群馬県長野原町 ハツ場ダム建設代替地に関する 安全性の意見書(その1)

平成22年3月

地域環境研究所代表中川鮮

写真-7 左岸側の国道沿い斜面崩壊防止工

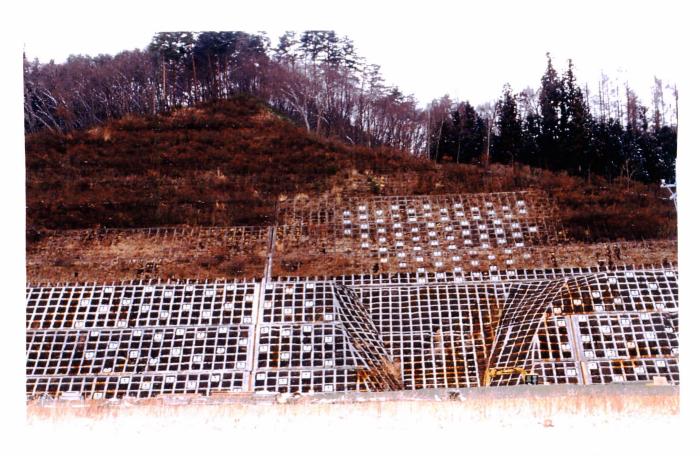
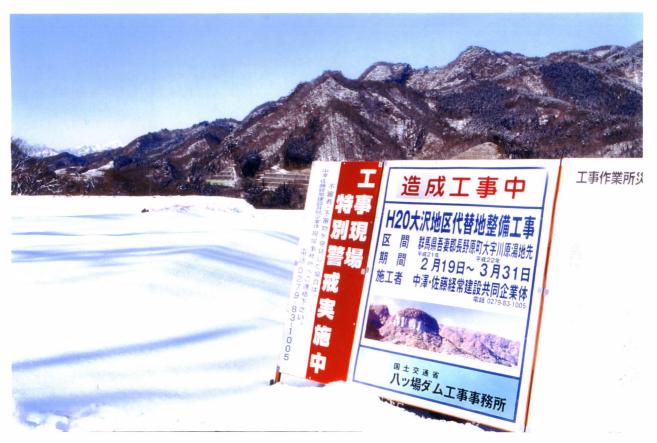
写真 - 7,8 に示した切土斜面の法枠構造物には顕著な変状が発生しており、施工者によって調査が実施されている。その報告書「長野原町川原畑地区における法面崩壊に係わる調査対策検討資料」(以下、「法面崩壊調査資料」という)が作成されているので検討、分析してみる。調査場所は「法面崩壊調査資料」から巻末資料の図 - 1 に転載して示した。

切土斜面には法枠工が施工されているので、「法面崩壊調査資料」には法枠調査結果を報告している。下流側法面の既設法枠の変状では、

- ① 厚層基材と地山の岩が流失、地山と法枠の間に隙間が生じている。 箇所
- ②法枠のひび割れ
- ③ 枠内の金網の錆
- ④ 部分的に植生の生育がわるい

などを確認している。これらの変状発生の一因として、周辺の岩に黄鉄鉱の結晶が認められることから酸性地盤の影響とし、恒久的に法面全体の安定化対策立案のために法枠の材質と既設法枠の取り扱いについて調査検討し、次のように考察している。

- ① 地山の浸透雨水で酸性水が生成
- ② 酸性水の影響で植生が生育しない
- ③ 植生が生育しないことで、厚層基材の剥げ落ち、金網の錆、地山の 侵食、法枠の変状

今回生じた崩壊は、崩壊部位そのものの対応については、補強土工による対応での安定性確保は不可能であることから、崩落した岩塊の除去を行う。よって、他に「流れ盤の割れ目に沿った表層崩壊」に類する形態の崩壊が予見される箇所に対して、補強土工(ロックボルト工)を主体とした対策工を行う方針とする。ただし、崩壊が予想される箇所を個別に診断し、ロックボルト工により対処するのが困難な箇所についてはグランドアンカー工を併用するものとする(p.23)。

写真-15 左岸側の盛土を止める巨大な堰堤

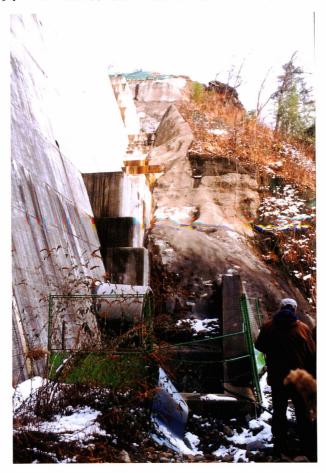
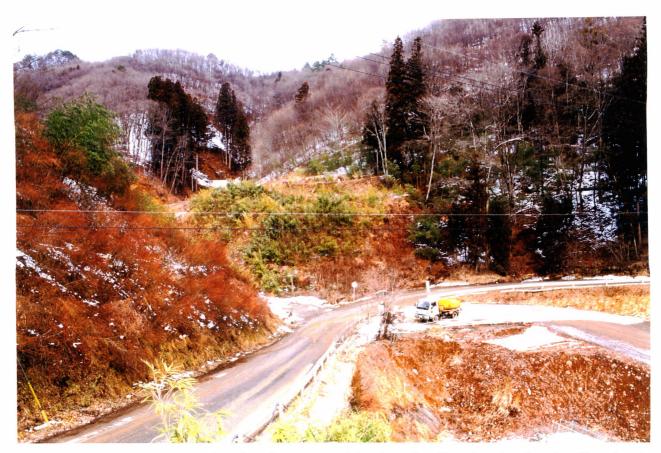
護岸堤の機能を担っている。写真 - 1 2,1 3,1 4,1 5,1 6 に示した。この盛土箇所の地下排水は暗渠や、地下河川のような通水路を設けているのかが、盛土地盤の安全性に強く関係してくる。そして、ダム堪水をするか否かでも排水条件に影響が出てくる。写真 - 1 5 で示した所は巨大な擁壁となっていて、写真 - 1 6 で示すように擁壁下部に直径 1 m ほどのヒューム菅が付けられていて、時には大量の水が噴出し(その痕跡がある)、その水の勢いを止めるコンクリート製の壁が造られている。ダム堪水があればウォータークッションによって噴出す水勢を受け止められるが、今の状態では下流に水路を設ける必要がある。

写真-24 左岸側造成地内で谷が合流する場所この地区は遊砂工機能を建設したのか

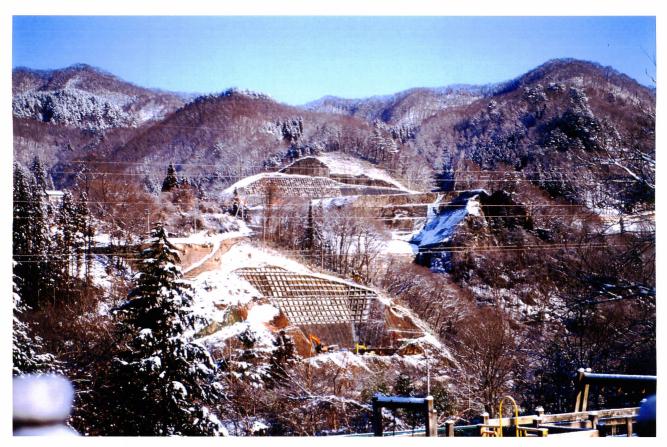
写真 - 2 4 で示した場所は整備された流路が合流する条件になっていて、流出土砂に対して遊砂工の機能を持つことになるので、近くの造成地には宅地も存在することになるので、防災施設エリアとして避難情報広報などの付帯設備が必要になる。

写真-27 代替地長原畑地区 対岸の山地斜面に刻まれた無数の谷 は土砂流出の痕跡を表す

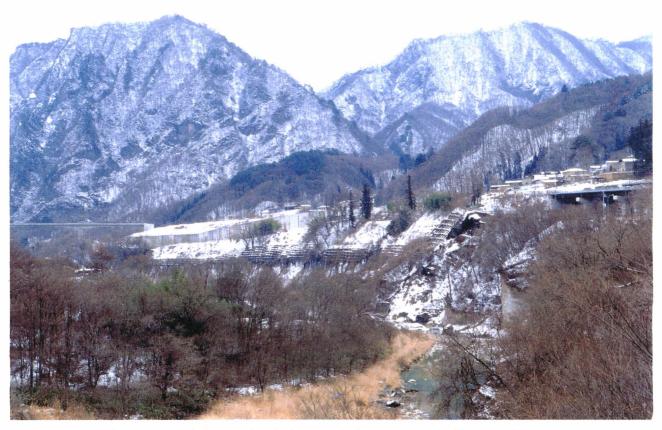
⑧代替地計画の山側には、広大な山地斜面を後背地として立地している場所がある。写真 - 2 7 に示した地域である。斜面には10条ほどの侵食地形が扇状に存在し、「扇の要」にあたる緩傾斜の場所が造成され利用されることになる。地元の古老の話では、昭和5年(1930年)に、山地斜面から流れ下った土砂で一面が埋ったことがある。当時の気象データと災害実態を調べ土地利用の環境整備に活用する。後背地は、自然の山地斜面で、斜面の発達過程にあるために、誘因があれば崩壊による土砂流出の起きる可能性が高い。

図-2 切土斜面変状箇所調査位置

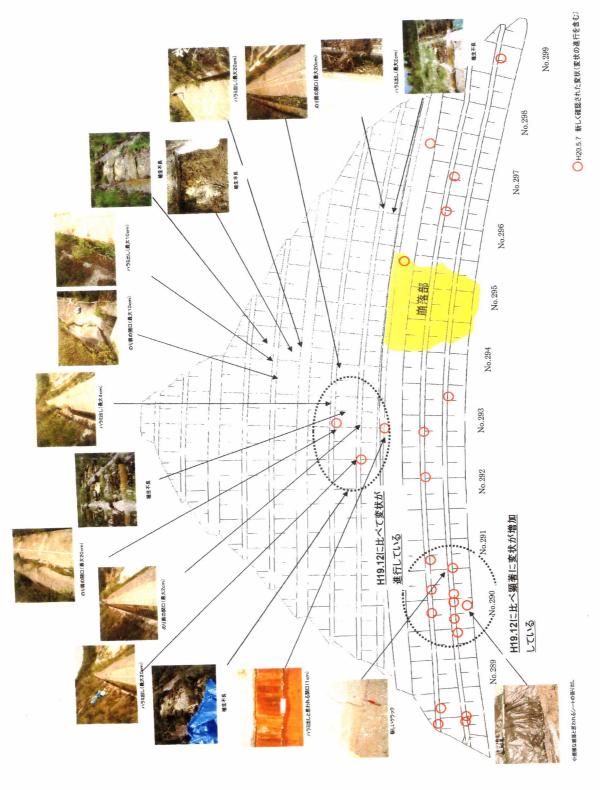
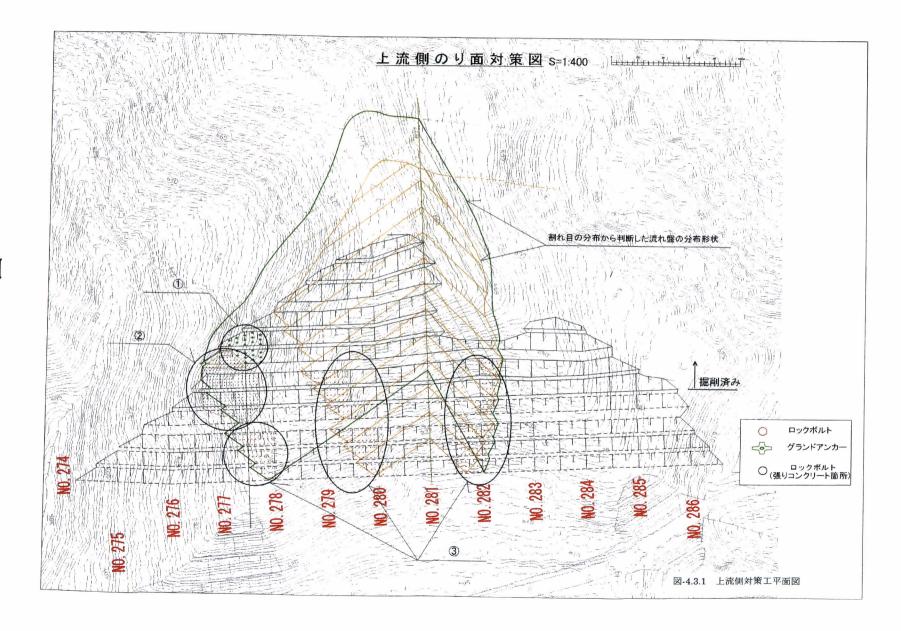
としている。②下流側法面の変状箇所については「法面崩壊調査資料」 p.12 に次のように記載している(変状場所は本報告書巻末の図ー2を参照)。

No. 2 8 9 ~ No. 2 9 1 下段

新 たなクラックの発 生、小 規 模 な崩 落と思 われるシートの張り出しが認 められ、平成 19年 12月 に比 ベ顕 著 に変 状 が増 加していることが確 認された。

Na. 2 9 2 ~ Na. 2 9 3 + 10m 中段(既存法面の下段)

平成 19 年 12 月に比べ既設 簡 易 法 枠 のハラミ出し、 のり肩 の開口 が進 行していることが確 認された。

Na. 292~Na. 296+10m 下段

クラックが新たに数箇所発生していることが確認された。

① 切 土 斜 面 には、法 枠 工 法 と各 種 アンカー工 法 を併 用して地 山 斜 面 の崩 落、崩 壊 対 策 が施 工されている。図 - 1,2 に示した場 所 での

斜面変状は、斜面の浅い部分の現象であって、切土斜面の短期的 挙動と考えられる。火山成因の地山には、化学的な変質作用があり 地盤強度を経時的に低下させている。コンクリート、鋼製材質の対策 工では、恒久的な対策は到底期待できない。

図-4.3.2 上流側対策工標準断面図(No.277+10.0)

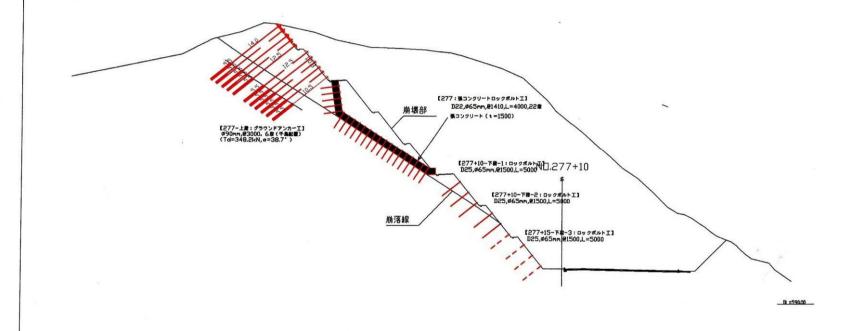
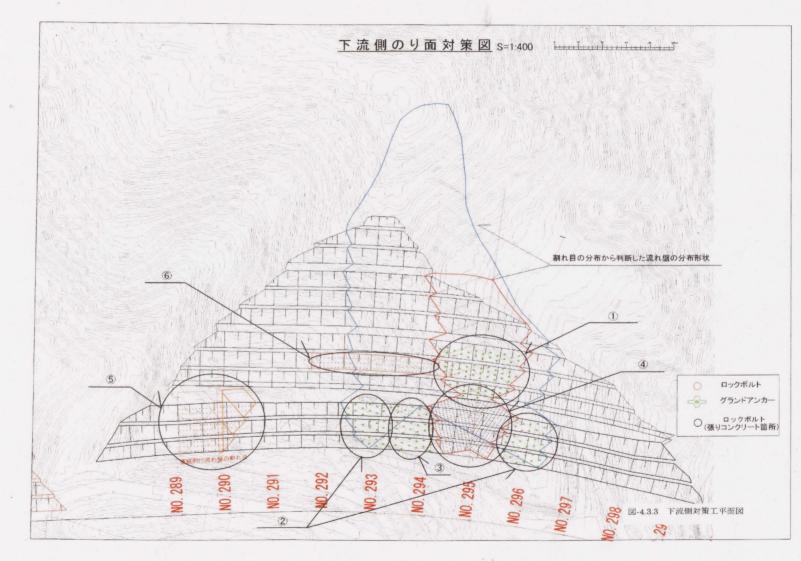
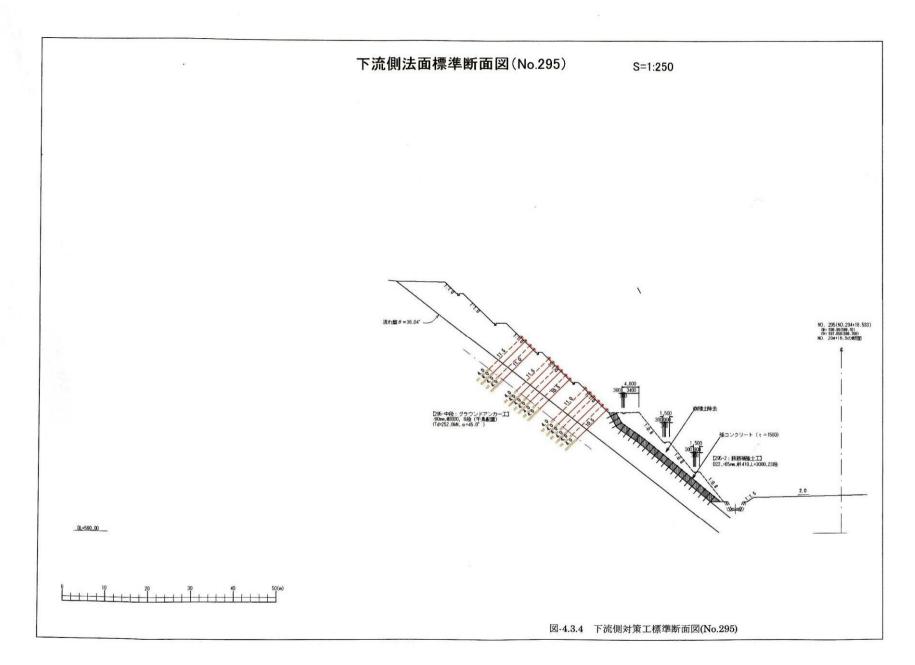
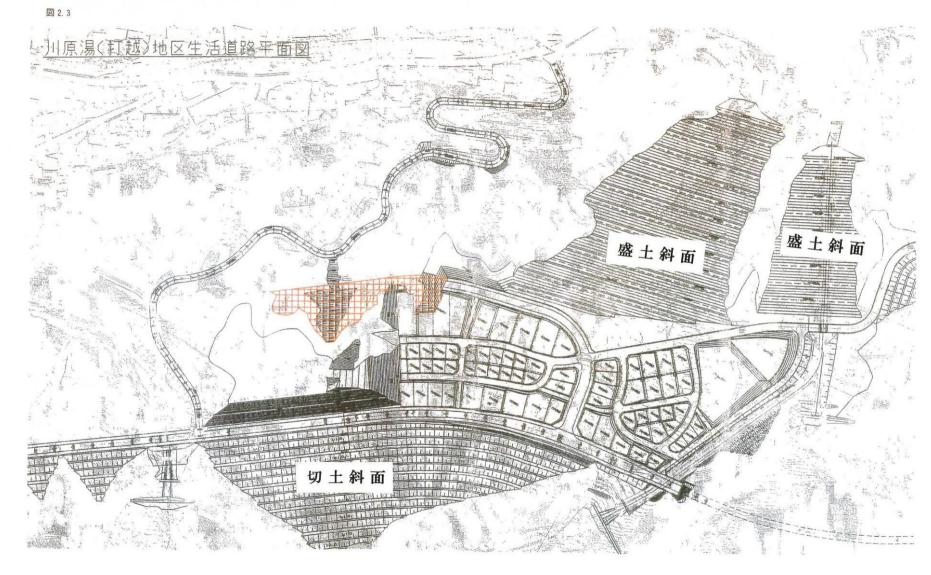
- ② 切土斜面には①に記述した挙動以外に、切土によって斜面荷重の除去による、応力開放が発生している。この現象は長期的に地山の地盤構成を弱化させることになる。長期の土質力学視点の対応も考慮しておくことが必要である。図 4,6 に示したグランドアンカー工では対応不足である。
- ③ 新たに造成した盛土地盤においては、地下内部での水の挙動が地盤の安定に大きく関係している。地盤変状には地下水の挙動が係わる。特に地下水の分布、増減などの挙動観測を連続的に調べて、地表浸透、山地からの中間流などの特性を調べることが必要である。ダム地水とも関連性が強いので、観測手法の設定に留意する必要がある。これらは地域防災としての基本的な必要条件となる課題である。
- ④ 盛土地盤内には排水設備が施工されている。その設備を多孔質にしても目詰りで雨水浸透、中間流の集水と排水機能は保てない。
- ⑤ 地盤内の地下水挙動で最も注意しなければならないのは「水みち」のできることである。導水管の埋設は慎重に施工しないと、管の外壁が「水みち」の形成に寄与する事例がある。
- ⑥ 傾斜地盤に盛土を施工し、小谷状の地形箇所を埋めると地下に貯水部を形成することがあり、そのことを原因として地盤変状、破壊が発生する事例がある。
- ⑦ 代替地整備の制約で、山側に雨水を集める流域があり、小河川が通過する箇所ができている。道路部を暗渠、明渠(橋梁)で流水、土砂流を通過させる流路、河川を整備している。この流送機能を保っていないと水、土砂が溢れて災害となる。写真 1 0,1 3,2 2,2 3,2 4 参照。

図-9 造成断面図(A-A')(B-B')

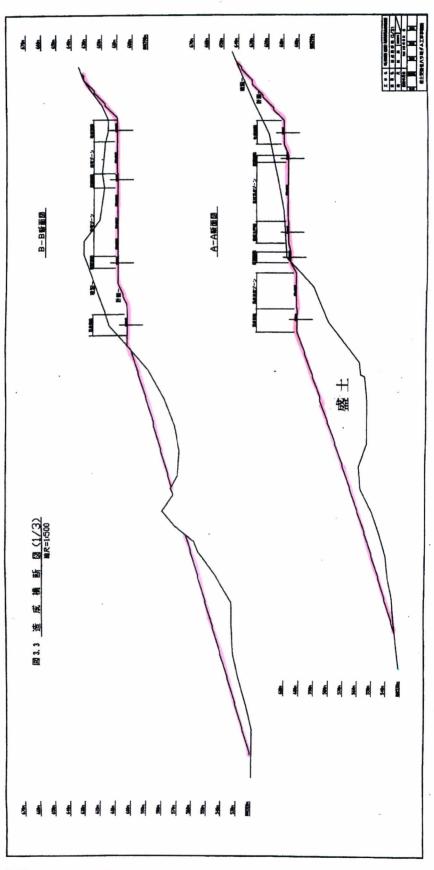
- A-A' 断面で盛土が厚い
- C-C'断面では切土が深い、盛土斜面が長い
- E-E' 断面では全体が盛土である

この断面図で見る盛土地盤は、一般的に地山に上載してあり、地山に形成していた、小谷、湧水などの水に関連した場所を被覆していると考えられる。盛土工事を進める時点でどのように対処したのか、「水みち」、地下貯水域の形成に結びつかないか、など検討しておかなければならない。
